N/Réf. : WMB20167_706_PUN
Gest. : XX
Corr: Caroline CRIQUILION
NOVA : 17/PFU/1871906

WATERMAEL-BOITSFORT. Avenue des Bouleaux, 29 (arch. Antoine POMPE)
(= Sont classées comme ensemble les façades et toitures des deux maisons jumelées en ce compris la zone de recul)
PERMIS UNIQUE : Restaurer et étendre une habitation classée

Avis conforme de la CRMS

extrait du dossier

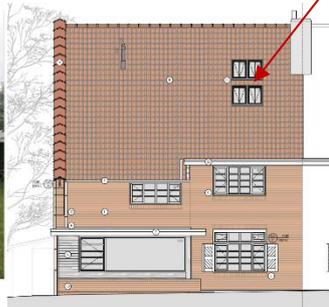
Le châssis du 2e étage, en pignon Nord, sera remplacé par un châssis en bois dont les profils seront réalisés selon le modèle des menuiseries originelles de 1923. Ce châssis intégrera une division horizontale, dans l'esprit des châssis de 1923 et du dessin d'Antoine Pompe daté de 1924. Cette intervention qui n'était pas incluse dans la demande d'avis de principe contribuera à la cohérence globale de la maison.

La CRMS souscrit à ces propositions et félicite les options d'interventions proposées qui permettront d'améliorer le confort dans un juste équilibre avec le respect du patrimoine classé. Par ailleurs, le détail d'exécution du châssis C21 (2^e étage pignon) n'est pas joint au dossier et

devrait être soumis à l'approbation de la DPC avant le début des travaux. Il devrait être posé à fleur de façade et être à simple ouvrant comme les autres châssis de la maison (Sur le plan de façade du pignon Nord, il est dessiné en oscillo-battant alors que le cahier des charges le décrit en simple ouvrant). Concernant la finition des châssis, le projet prévoit un ponçage avant remise en peinture dans la teinte actuelle. La CRMS recommande, à titre documentaire, la réalisation d'une étude stratigraphique

Extraits dossier & google street view

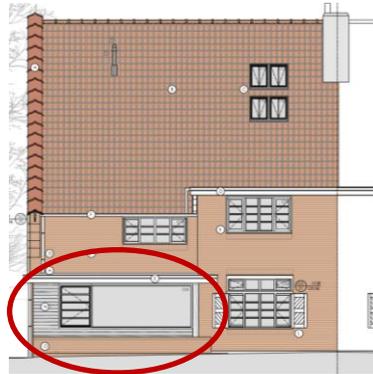
Le projet prévoit au niveau de pignon Nord, outre le remplacement du châssis du 2e étage (cf. ci-dessus) de démonter et remplacer l'habillage actuel en ardoises fibrociment couleur brique du pignon Nord par un bardage en clins de mélèze, rappelant une typologie utilisée par Antoine Pompe sur d'autres immeubles. Ce bardage a pour but de protéger le pignon contre la pluie. Comme prévu dans l'avis de principe, les clins de mélèzes y seraient laissés bruts, sans finition, ce qui donnera, à terme, une teinte 'grisée' (vieillessement du bois). Les clins de mélèze occasionnent une petite surépaisseur au niveau du pignon, contrairement au parement actuel. De petites lattes de finition de 8 cm de large devront être appliquées sur le chant du parement et déborderont latéralement sur chacune des deux façades.

La CRMS souscrit au renouvellement du bardage. En l'absence d'informations sur le traitement d'origine de ce mur, elle juge que la formule est sobre et discrète, et d'impact visuel modéré et pourra se 'fondre' à l'ensemble classé mais aussi au paysage urbain, dans la rue. Elle demande de soigner les détails de raccord dans les règles de l'art.
